Informe Consolidado de Solicitud de Aclaraciones, Rectificaciones y/o Ampliaciones Complementario a la Declaración de Impacto Ambiental del Proyecto "Parque Solar Fotovoltaico Acuyo".

Nombre del Titular : Fontus SCL III SpA
Nombre del Representante Legal : JOSÉ GABRIEL AROSA GOMEZ
Dirección : Cerro El Plomo 5630, Piso 14

El presente Informe Consolidado de Solicitud de Aclaraciones, Rectificaciones o Ampliaciones a la DIA del proyecto "*Parque Solar Fotovoltaico Acuyo*", contiene las observaciones generadas en virtud de la revisión de la Adenda.

Figura 1: Figura 1 (derecha): Paneles, cerco y caminos y bosque nativo Zona 1; Figura 2 (izquierda): Paneles, cerco y caminos y bosque nativo Zona 2

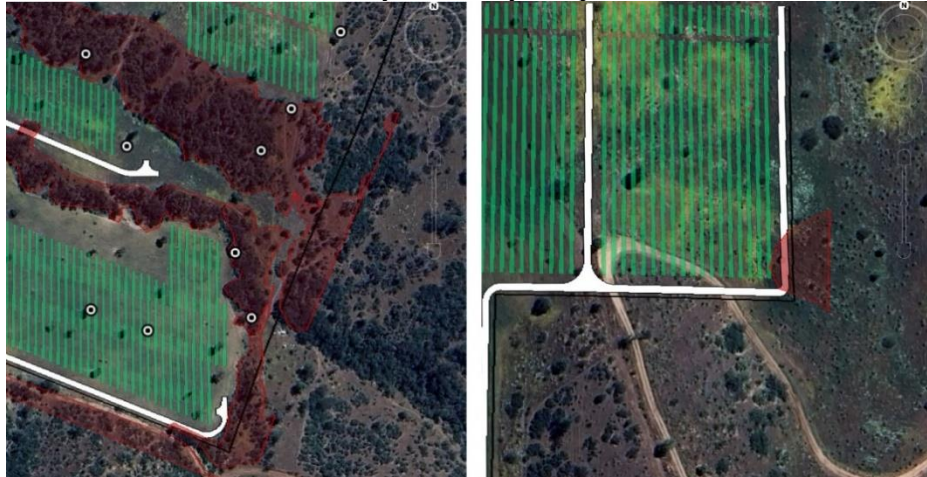
32. En relación a los antecedentes de la respuesta 3.5, en la que señala que se *“ha realizado una optimización de su layout, lo que ha permitido no afectar las zonas de bosque nativo presentes en el Área de Influencia”*, se solicita revisar, aclarar y corregir, ya que como se indica en relación a la caracterización de la componente flora, en los antecedentes del archivo “Cot Acuyo 16-10-24.kmz” y la optimización del layout que se presenta en “Anexo 1-3.1. Actualización Layout PSF Acuyo”, es claro que se proyectan obras sobre sectores declarados como bosque nativo por el propio titular, en las denominadas Zona 1 y Zona 2, y que la optimización propuesta, no permite descartar la presentación del PAS 148.

Por lo anterior, al proyecto le es aplicable el presente permiso ambiental debiendo presentar en la Adenda complementaria los contenidos técnicos y formales su acreditar su cumplimiento que consisten en:

- a) Antecedentes del o los predios objeto de intervención.
- b) Descripción de las obras asociadas a la intervención.
- c) Descripción del área y especies a intervenir.
- d) Condiciones de la reforestación o regeneración.
- e) Medidas de protección.
- f) Cartografía georreferenciada.
